**Avis délibéré de la mission régionale  
d'autorité environnementale  
Hauts-de-France  
sur le projet de parc éolien  
de la Fontaine du Berger  
sur la commune de Macquigny  
dans le département de l'Aisne (02)**

n°MRAe 2018-2397

*Implantation retenue (source étude d'impact)*

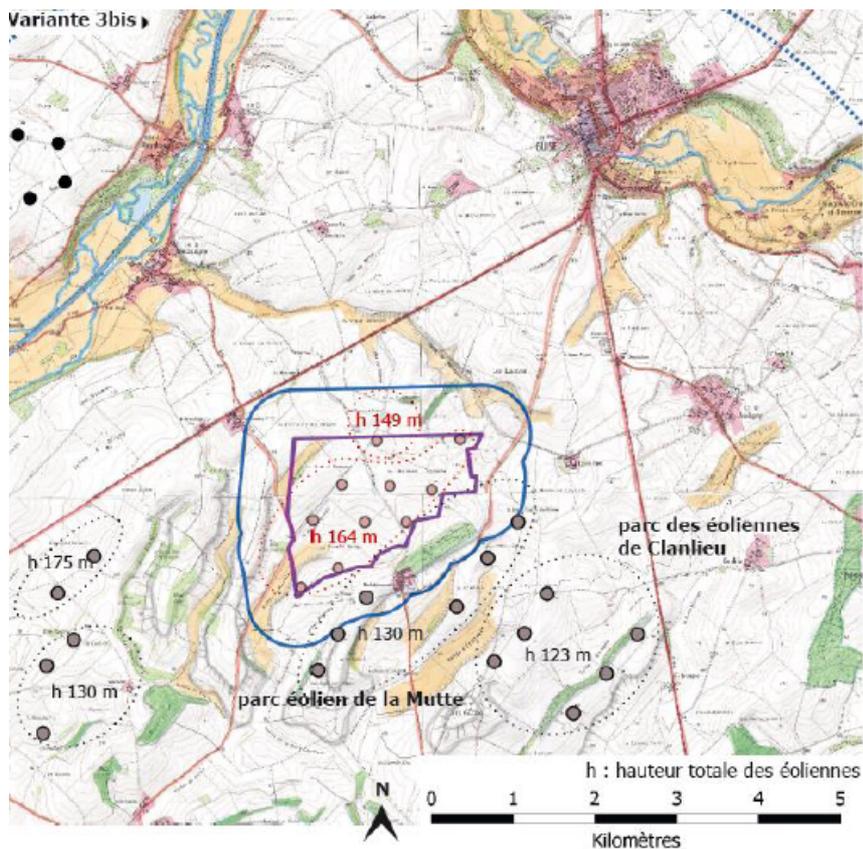
Il est à noter que si la majorité des éoliennes du projet se situent à plus de 200 mètres de haies ou de boisements, les éoliennes E01 et E09 sont situées respectivement à 75 m et 55 m de haies existantes. Or, la société française pour l'étude et la protection des mammifères préconise un recul de 200 m au moins des boisements pour limiter les impacts sur la faune volante.

Par ailleurs, après mise en place de cette mesure, le projet ne respectera pas la recommandation d'Eurobats relative à l'éloignement de 200 mètres entre les éoliennes et les boisements ou haies puisque les éoliennes E01 et E09 seront à moins de 160 mètres de haies.

*L'autorité environnementale recommande d'assurer un éloignement des éoliennes d'au moins 200 mètres de haies ou boisements afin de prévenir la mortalité des chiroptères.*
